## SERVICE INFO – INA 0130

# Nowa rolka napinająca 531 0859 10

## Pełne pokrycie rynku silników D5204 i D5244

Foto 1: 531 0859 10 – nowa rolka napinająca

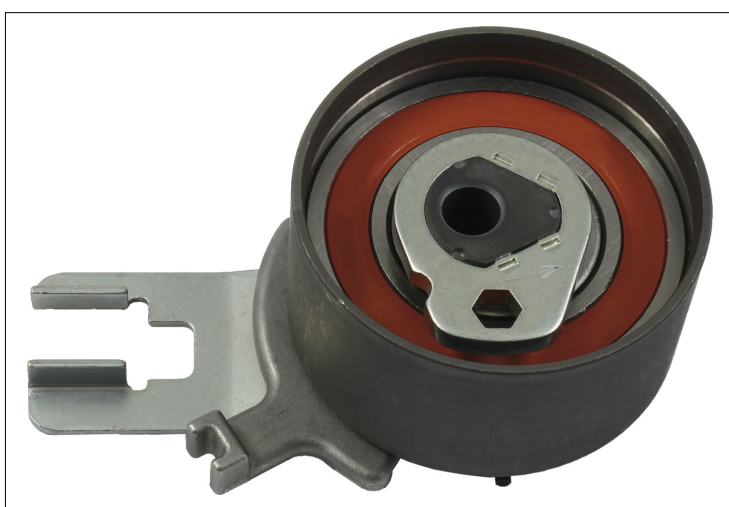
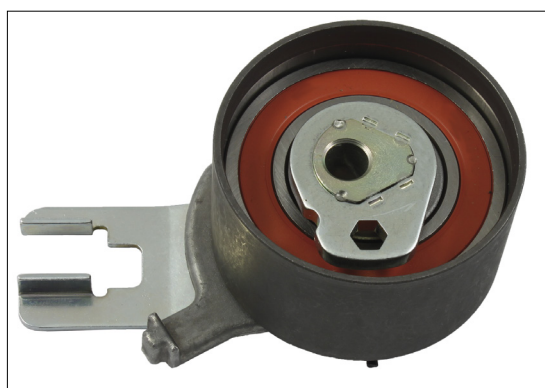
W wymienionych pojazdach rolka napinająca 531 0515 10 (Foto 2) może być stosowana tylko w ograniczonym zakresie numerów silnika.

Z tego powodu Schaeffler Automotive Aftermarket opracował nową rolkę napinającą 531 0859 10 (Foto 1). Ta rolka napinająca pokrywa zapotrzebowanie rynku dla wszystkich silników typu D5204 i D5244 przez cały okres ich produkcji.

Wizualnie obydwie rolki napinające różnią się jedynie wykonaniem wskaźnika ustawienia.

Zestaw INA KIT 530 0504 10 z rolką napinającą 531 0515 10 zostaje zastąpiony przez zestaw INA KIT 530 0582 10 z nową rolką napinającą.
